## DODATEK č. 5

**„Přístavba budovy Jihočeské vědecké knihovny v Českých Budějovicích a**

**stavební úpravy stávající budovy knihovny**“, ve znění dodatku č. 1, ve znění dodatku č.2, ve znění dodatku č.3 a ve znění dodatku č.4.

<b>ZMĚNOVÝ LIST</b>	ČÍSLO: <b>49</b>
---------------------	------------------

1 2 3 4 5 6 7 8

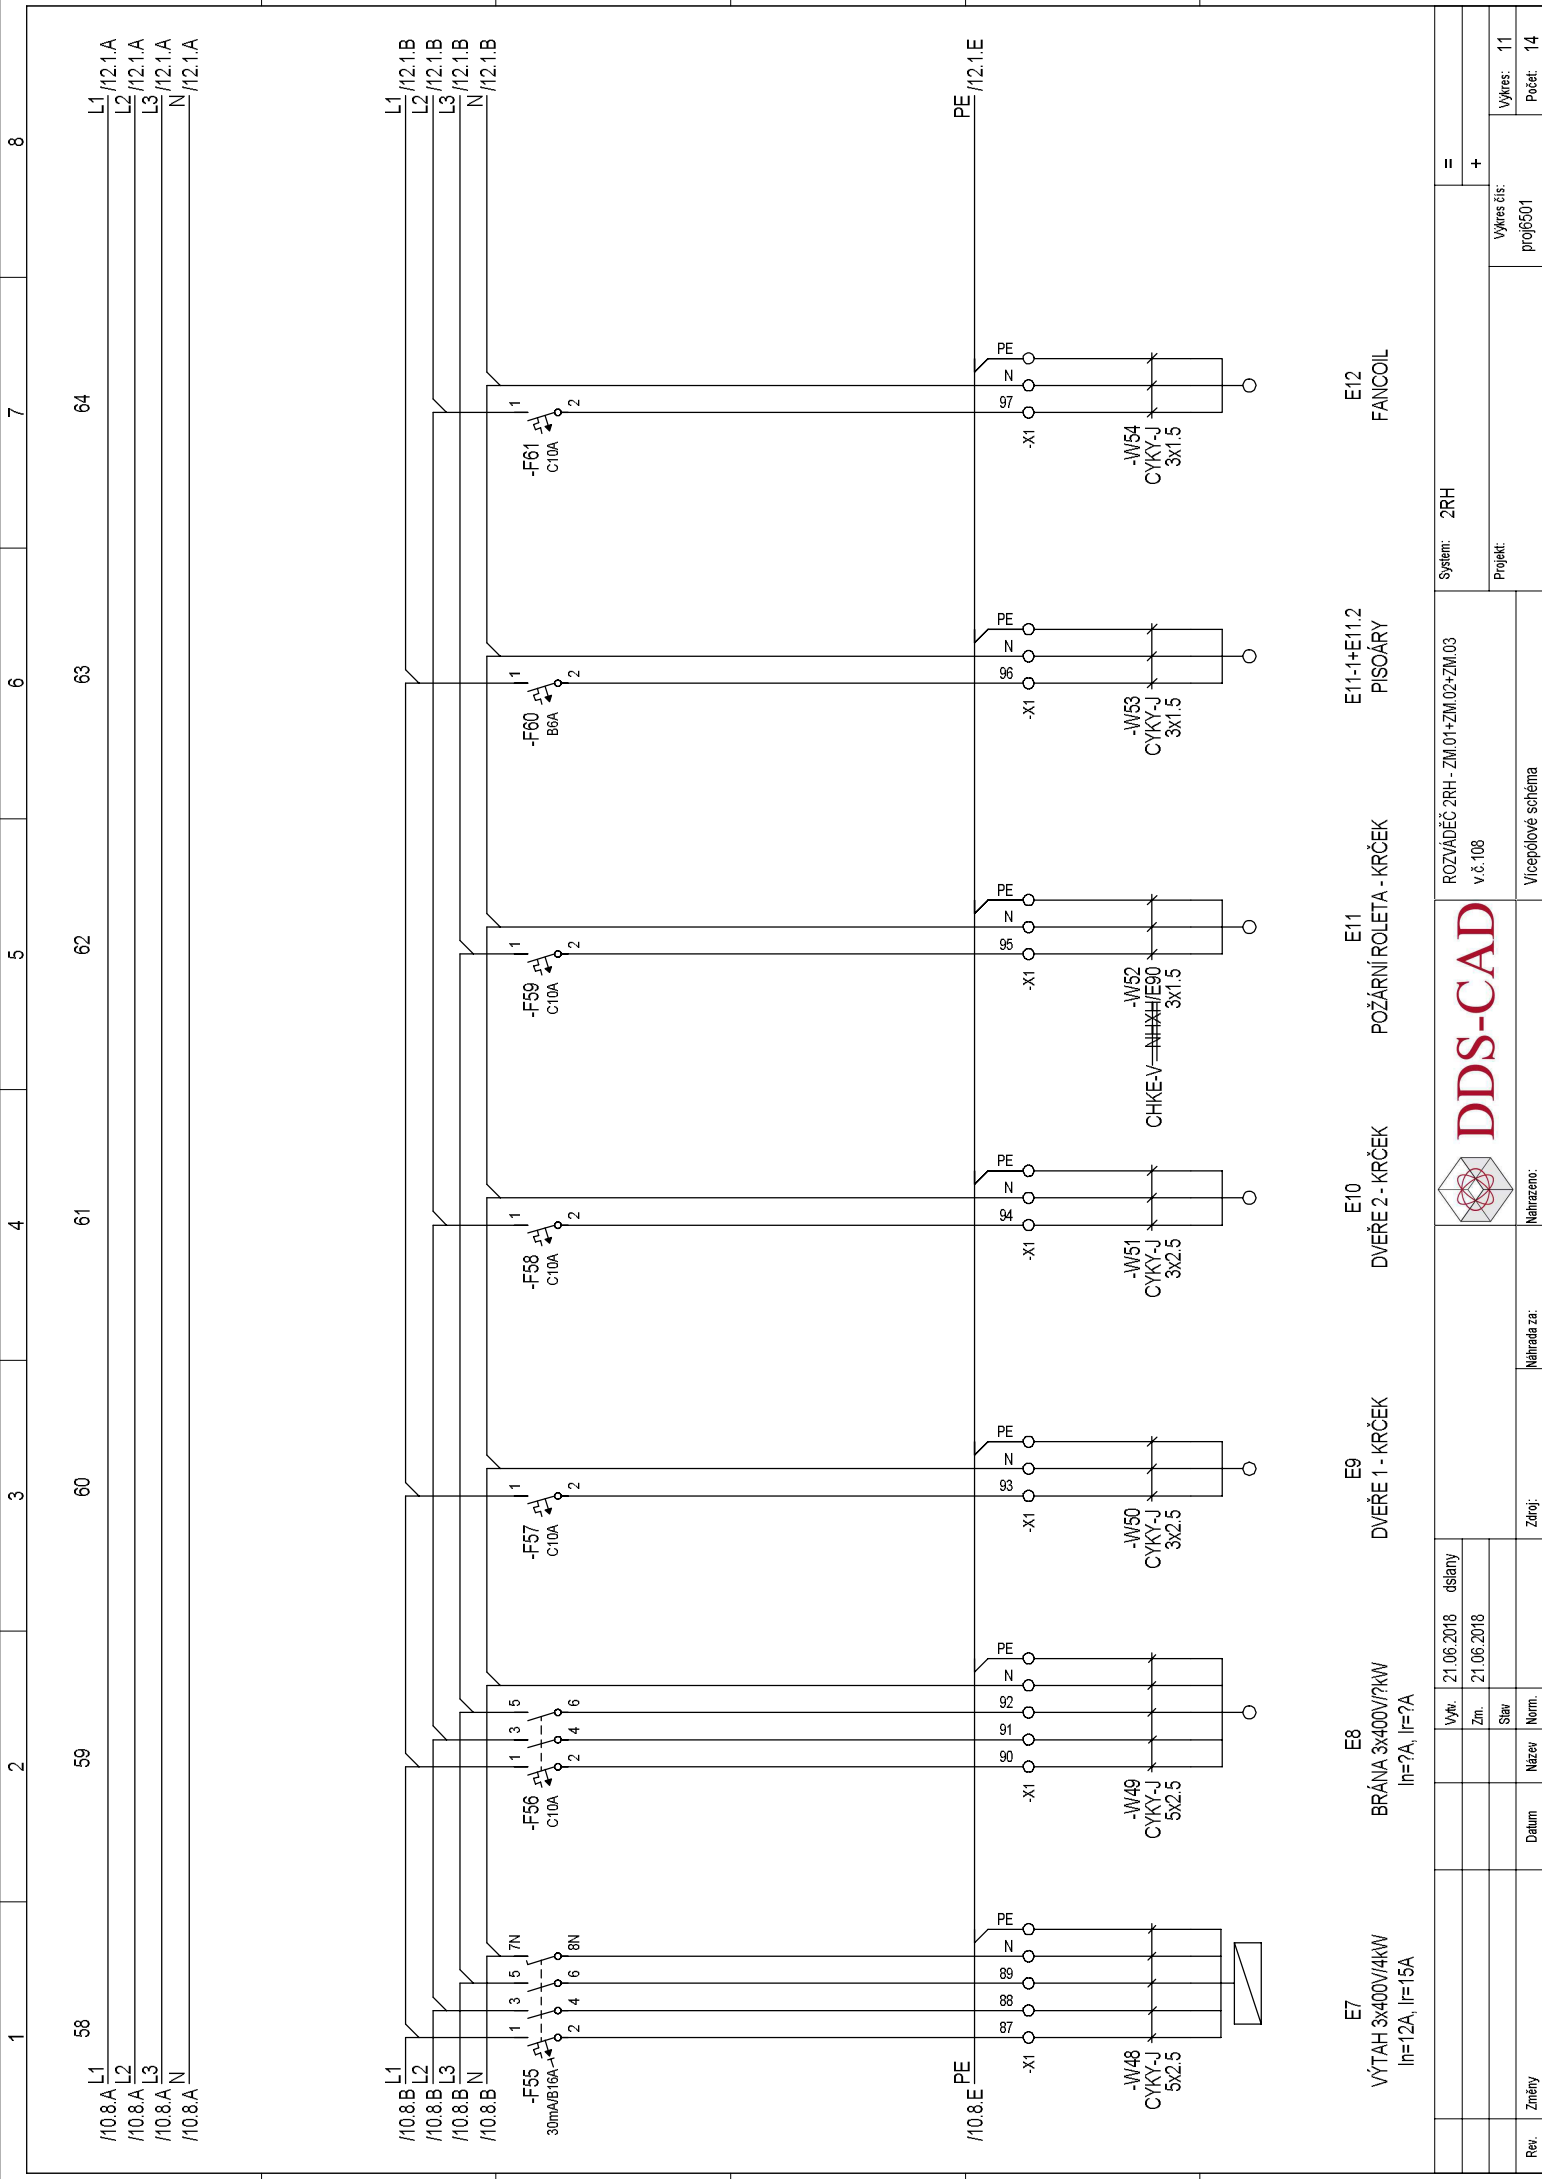
<b>PŘEDMĚT ZMĚNY :</b>	Dopojení kabelů EPS pro požární klapky (strojovna VZT přístavba)		
<b>PŘÍLOHY KE ZMĚN. LISTU :</b>	1) Položkový rozpočet ZL53 2) Doplnění PD ze dne 25.8.2020 výkres č. D.1.4.e a D.1.4.e.108-03R		
<b>KLASIFIKACE ZMĚNY Z HLEDISKA § 222 ZVZ</b>	dle odst. 5 - Dodatečné změny		
<b>POŽADOVANÝ TERMÍN PRO ODSOUHLASENÍ A NARÍZENÍ ZMĚNY :</b>			
<b>VLIV NA CENU :</b>	Ne <input type="checkbox"/>	Ano <input checked="" type="checkbox"/>	
<b>VLIV NA TERMÍN :</b>	Vliv na harmonogram prací (milníky) :		Ne <input type="checkbox"/> Ano <input type="checkbox"/>
	Vliv na datum dokonč. a předání díla :		Ne <input type="checkbox"/> Ano <input type="checkbox"/>
<b>Záruční lhůta v délce dle smlouvy o dílo :</b>			Podpis :
<b>Předkládá :</b>	Václav Šálený, vedoucí realizačního týmu	<b>Datum vystavení :</b>	22.9.2020

Na základě upozornění GD stavby na nepřipojení požárních klapek ve strojovně VZT GP doplnil projektovou dokumentaci.

| 1.) Doplnění vývodu v rozvaděči 2RH, montáž a zapojení podle výkresu rozvaděče | 1ks |

REVIZE 03 - 21.8.2020 - VÝVOD 85 PRO POŽÁRNÍ KLAPKY STR.14 -  
REVIZE 02 - 22.1.2020 - VÝVOD PRO PONORNÉ ČERPADLO STR.8 - F41  
REVIZE 01 - 30.7.2019 - VÝVOD PRO POHON ZÁVĚSŮ STR.12
